Keuringsverslag van een elektrische laagspanning- en zeer lage spanningsinstallatie

NIET CONFORM

Straatnaam	Bredestraat
Huisnummer	64
Busnummer	A
Postcode	2580
Gemeente	PUTTE
Land	België

Controlebezoek van een oude huishoudelijke elektrische installatie van een wooneenheid bij verkoop op vraag van de verkoper volgens (KB 08/09/2019) - AREI Boek 1- 8.4.2. en 8.2.1. en 4.2.4.3.

Afbeelding schakel- en verdeelbord:

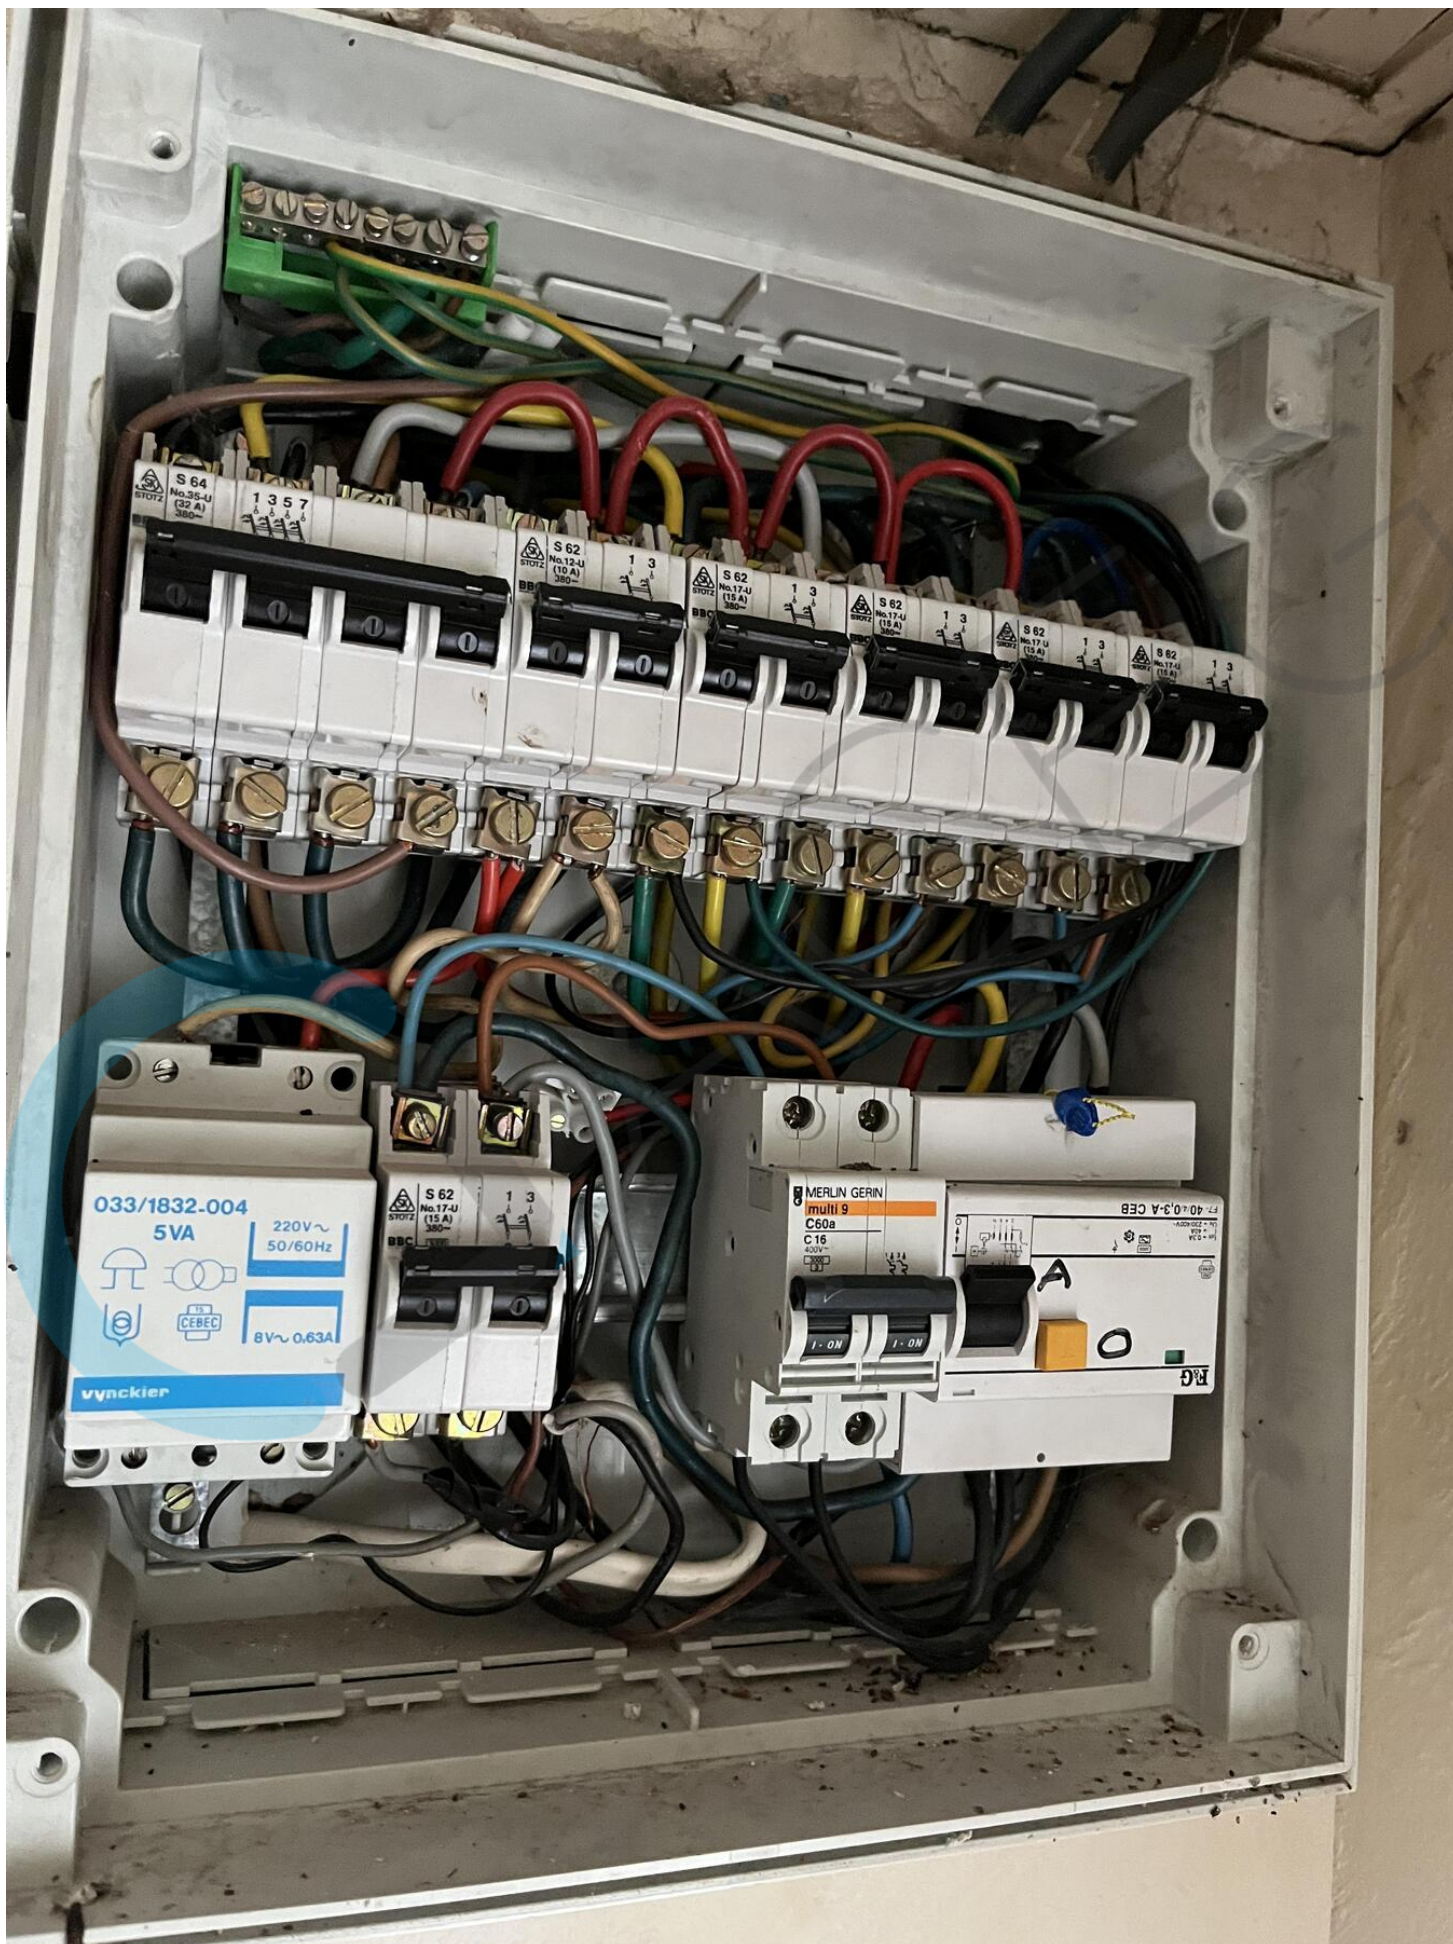
- 15.01 Het verdeelbord is niet makkelijk toegankelijk. (Boek 1 Onderafdeling 5.3.5.1.C.)
- 15.02 De aanduiding van de stroomkringen en/of apparatuur, aansluitklemmen, enz dient aangebracht of vervolledigd te worden. (Boek 1 Onderafdeling 3.1.3.1. en 3.1.3.3.A. en 5.1.6.1)

- 15.09 De genaakbare, naakte onder spanning staande delen zijn onvoldoende afgeschermd. (Boek 1 Afdeling 5.1.4. en 4.2.2.3.)
- 15.10 Niet gebruikte invoeringen van het verdeelbord zijn niet correct of onvoldoende afgedicht. (Boek 1 Afdeling 5.1.4. en 4.2.2.3.)

- 15.11 Interne verbindingen en/of doorsnede van de verdeelrails en verbindingen in het bord zijn onvoldoende. (Boek 1 Onderafdeling 4.4.1.1. en 4.4.1.5.)
